„გელათის მონასტრის“ მსოფლიო მემკვიდრეობის პეგლზე (საქართველო)
მსოფლიო მემკვიდრეობის ცენტრის/ICOMOS/ICCROM-ის ერთობლივი
რეაქტიული მონიტორინგის მისიის
ანგარიში
2024 წლის 23-27 სექტემბერი

Fig. 2. მთავარი ტაძრის დროებითი გადახურვის კონსტრუქციული ნახაზი

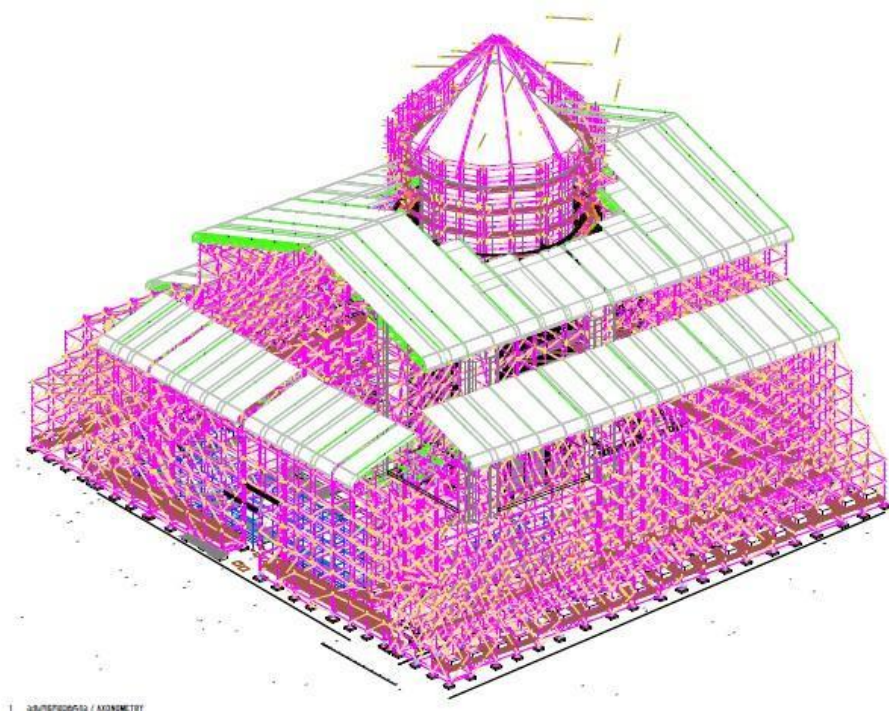
რეაქტიული მონიტორინგის მისია მიიჩნევა, რომ გარე დროებითი საფარის სტრუქტურა, რომლის მოწყობაც 2024 წლის ბოლოს უნდა დასრულდეს, კარგად არის დაპროექტებული და შესრულებული, რაც აუცილებელ პირობას წარმოადგენს 2025 წლიდან ტაძარში განსახორციელებელი სარეაბილიტაციო სამუშაოებისთვის. დროებითი გადახურვის მოწყობის დასრულება, შესაძლებელს გახდის მოიხსნას უხარისხო სახურავი და ამოღებულ იქნას მის ქვეშ არსებული ფენები, რათა, ახალი სახურავის მოწყობამდე, უზრუნველყოფილი იყოს ტენიანობის პროგრესირებადი აორთქლების პროცესის გარეთ მიმართვა.

მისია რეკომენდაციას უწევს ერთიანი დროებითი საფარის მოწყობის რაც შეიძლება სწრაფად დასრულებას, ისევე როგორც გარე ხარაჩოების დროულად მონტაჟს, რათა შესაძლებელი გახდეს 2022 წლის საკონსულტაციო მისიის მიერ რეკომენდებული ქმედებების განხორციელება, როგორიცაა უხარისხო კრამიტის სახურავის მოხსნა, რათა მოხდეს კამარების ზურგის გამოშრობა. ეს ღონისძიებები საკონსერვაციო გუნდს ყველა გარე კედლის ზედაპირის საფუძვლიანი შემოწმების საშუალებასაც მისცემს.

დროებითი გადახურვის დასრულების შემდეგ, სახელმწიფო მხარემ ყურადღება უნდა მიაქციოს მუდმივი გადახურვის საპროექტო წინადადებების შემუშავებასა და დეტალებს, რომელიც უნდა მოიცავდეს წყლის ეფექტური გადაყვანის სისტემას; შემუშავებული

საპროექტო წინადადებები უნდა გაეგზავნოს მსოფლიო მემკვიდრეობის ცენტრს მრჩეველი ორგანოების მხრიდან შესაფასებლად.

Fig. 6. დაზიანებათა რუკა, რომელიც ასახავს მოზაიკური კომპოზიციის 85%-ის კედლიდან მოშორებას (რობერტო ნარდის ანგარიში, 2024 წლის 24 ივლისი)

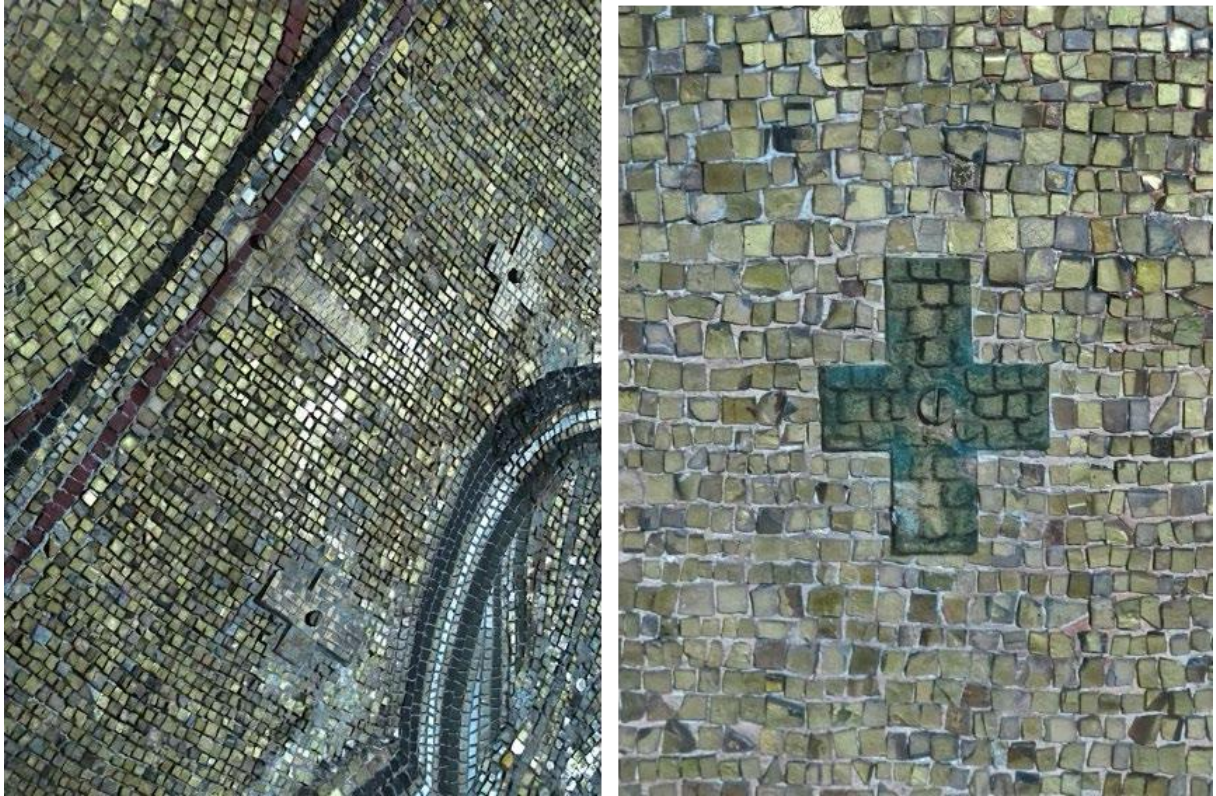
მისიის ჯგუფთან ონლაინ შეხვედრაზე, რობერტო ნარდის მიერ, წარმოდგენილ იქნა დაზიანების გავრცელების გრაფიკული გამოსახულება, ასევე, შიდა ინსპექტირების ვიდეო, რომელიც განხორციელდა მოქნილი ვიდეო ენდოსკოპით. შერჩეულ სატესტო არეალებზე დამატებითი ტესტები ჩატარდა კონსოლიდაციის (ზედაპირული და ღრმა), მარილების ამოღების, გაწმენდისა და საბოლოო დამუშავების შესაფასებლად.

მოზაიკის კონსერვაციის საბოლოო პროექტთან დაკავშირებით, მისიის ჯგუფს მიაჩნია, რომ კვლევის მიდგომა და მეთოდოლოგია დამაჯერებელია, ისევე როგორც დასკვნები, რომელიც მომდინარეობს დეტალური დაკვირვებიდან, ადგილზე ჩატარებული ტესტებიდან და სამეცნიერო კვლევების შედეგებიდან. მისიის გუნდი დარწმუნებულია, რომ კვლევისა და ტესტების შედეგები, მათ შორის, არსებული საკონსერვაციო მდგომარეობის რისკის შეფასება, ქმნის მყარ საფუძველს მოზაიკის კონსერვაციის აღმასრულებელი გეგმისთვის, რაც კვლევის ეტაპის დასკვნით პროდუქტს წარმოადგენს.

მისია რეკომენდაციას უწევს მოზაიკის კონსერვაციის აღმასრულებელი გეგმის, ჰოლისტიკური კონსერვაციის პროგრამის ფარგლებში, მსოფლიო მემკვიდრეობის ცენტრში წარდგენას მრჩეველი ორგანოების მხრიდან განსახილველად.

Fig. 15. დასავლეთ ფასადის ვერტიკალური კედლის - ნართექსის დროებით გადახურვასთან პრობლემური შეერთების ხაზი: ჩარევა შტორმის შემდეგ

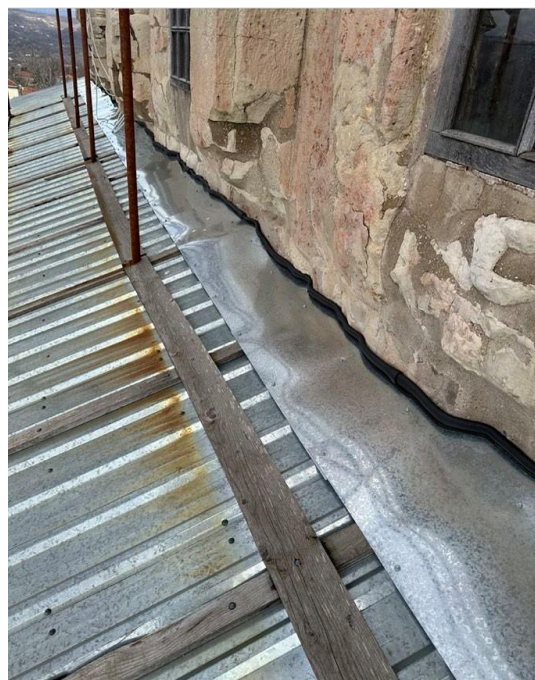
2024 წლის 5-6 თებერვალს ძლიერი წვიმის გამო, რომელსაც თან ახლდა ძალიან ძლიერი ქარი, წყლის შეღწევა მოხდა როგორც მთავარი ეკლესიის, ისე წმინდა გიორგის ეკლესიის ინტერიერის გარკვეულ მონაკვეთებში. დროებითმა კომიტეტმა განახორციელა გადაუდებელი ღონისძიებები მოწყვლად უბნებზე დაცვის სპეციალური საშუალებების მოწყობის გზით, როგორცაა ფასადზე სტრუქტურის შეპირაპირების ზოგიერთ მონაკვეთზე თუნუქის ფურცლისა და კაუჩუკის საიზოლაციო სპეციალური მასალის დამცავი ფენის მოწყობა.
